Informe Consolidado de Solicitud de Aclaraciones, Rectificaciones y/o Ampliaciones Complementario a la Declaración de Impacto Ambiental del Proyecto “Parque Fotovoltaico Diego de Almagro”

Nombre del Titular : Inmobiliaria e Inversiones Los Coihues S.A.
Nombre del Representante Legal : Luis Patricio Silva Toro.
Dirección : Av. Salvador 235. Providencia, Santiago.

El presente Informe Consolidado de Solicitud de Aclaraciones, Rectificaciones o Ampliaciones a la Declaración de Impacto Ambiental del proyecto “Parque Fotovoltaico Diego de Almagro”, contiene las observaciones generadas en virtud de la revisión de la Adenda.

Figura 1. Imagen satelital de la cuenca del río Salado, capturada el 29 de marzo de 2015. **Fuente:** Elaboración propia, construido en el software ArcGis, incorporando información espacial digital presentada por el Titular en formato KMZ, en el Anexo 1 de la Adenda en evaluación.

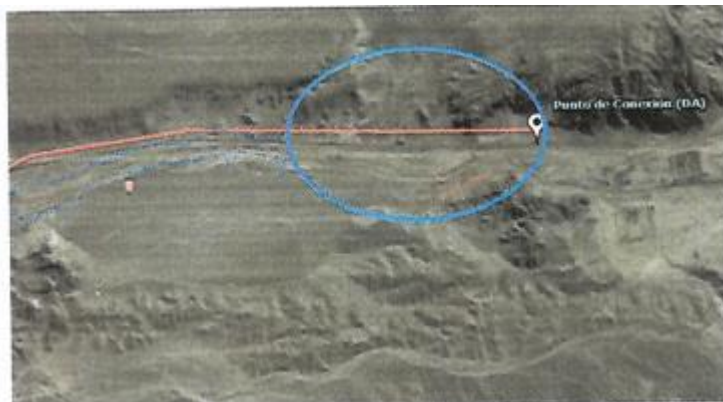
- ii. El área de inundación definido en la quebrada El Salado, no incluye el último segmento de la LTE, tal y como se puede apreciar en la Figura 1, por lo cual se solicita al Proponente incorporarla durante el proceso de evaluación.

Figura 2. Postes 22, 23, 24, 25, 26, emplazados dentro del área de inundación de la Quebrada Chañaral Alto. **Fuente:** Elaboración propia, construido en el Google Earth, incorporando información espacial digital presentada por el Titular en formato KMZ, en el Anexo 1 de la Adenda en evaluación.

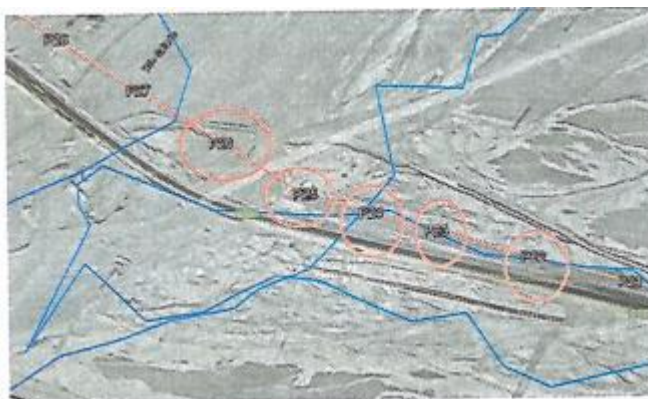
- 3.4.1 En relación a los postes que se proyectan instalar sobre el área de inundación, el Proponente indica que estos corresponden a los identificados con los números 15 al 21, no obstante, del análisis realizado sobre los archivos KMZ incluidos en el Anexo 1 de la Adenda, se puede observar que, adicionalmente a los postes mencionados anteriormente, se proyecta emplazar en el área de inundación descrita, los postes 22, 23, 24, 25, 26, 36 (quebrada S/N 1423) y 77, tal como se puede observar en las Figuras 2, 3 y 4 siguientes. En virtud de lo anterior, se solicita al Proponente incorporar las obras antes mencionadas en el PAS 156.

Figura 5. Dimensión de las obras de defensa fluvial indicadas por el Titular en el Apartado 1.15.1 de la Adenda. **Fuente:** Figura 1-14 de la Adenda.

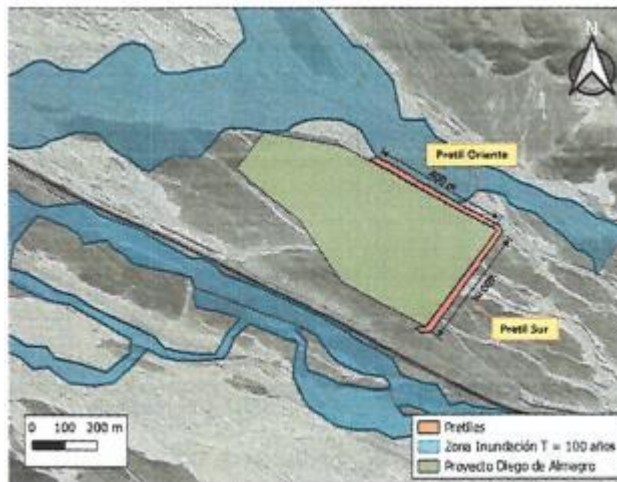
- iii. Respecto al *Pretel de Canalización y Protección Norte* y *Pretel de Canalización y Protección Sur*, se indica en el punto 8 del Anexo 3 de la Adenda, que la extensión de las obras será 800 y 640 m, respectivamente; mientras que en la Figura 1-14 de la Adenda, se afirma que las dimensiones de las obras serán de 400 m de largo para cada una, como se puede observar en la Figura 5, siguiente. Al respecto, se solicita aclarar, las dimensiones de las obras mencionadas y, considerar para esto lo indicado en la pregunta 1.5 del presente documento.
